資料3-3
南第一小学校地区の通学路安全対策要望例

一 現在の南第一小通学路

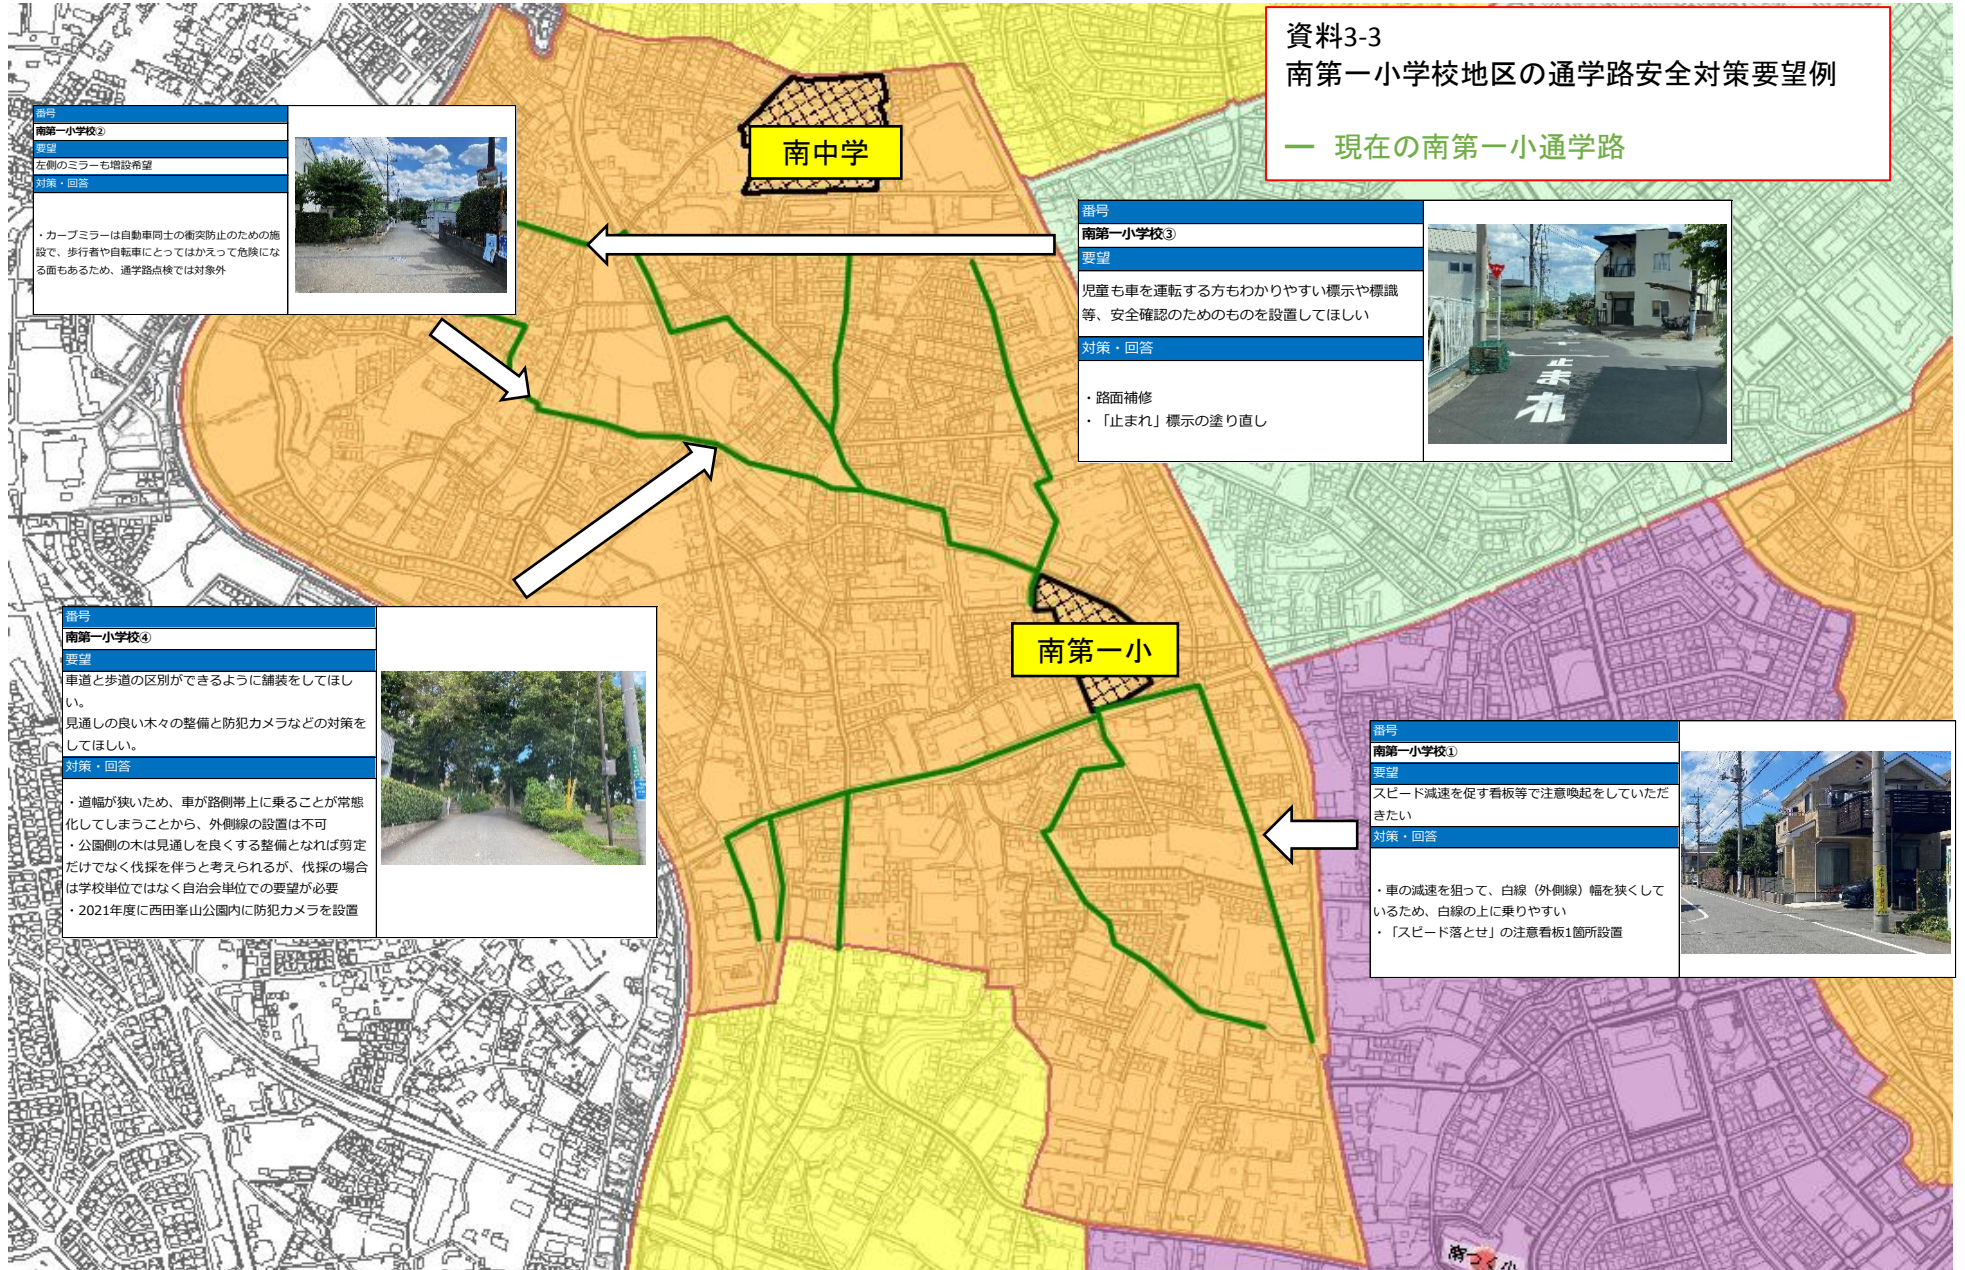
要望
左側のミラーも増設希望

要望
児童も車を運転する方もわかりやすい標示や標識等、安全確認のためのものを設置してほしい

要望
車道と歩道の区別ができるように舗装をしてほしい。
見通しの良い木々の整備と防犯カメラなどの対策をしてほしい。

要望
スピード減速を促す看板等で注意喚起をしていただきたい

・カーブミラーは自動車同士の衝突防止のための施設で、歩行者や自転車にとってはかえって危険になる面もあるため、通学路点検では対象外

- ・路面補修
- ・「止まれ」標示の塗り直し

- ・道幅が狭いため、車が路側帯上に乗ることが常態化してしまうことから、外側線の設置は不可
- ・公園側の木は見通しを良くする整備となれば剪定だけでなく伐採を伴うと考えられるが、伐採の場合は学校単位ではなく自治会単位での要望が必要
- ・2021年度に西田峯山公園内に防犯カメラを設置

- ・車の減速を狙って、白線（外側線）幅を狭くしているため、白線の上に乗りやすい
- ・「スピード落せ」の注意看板1箇所設置
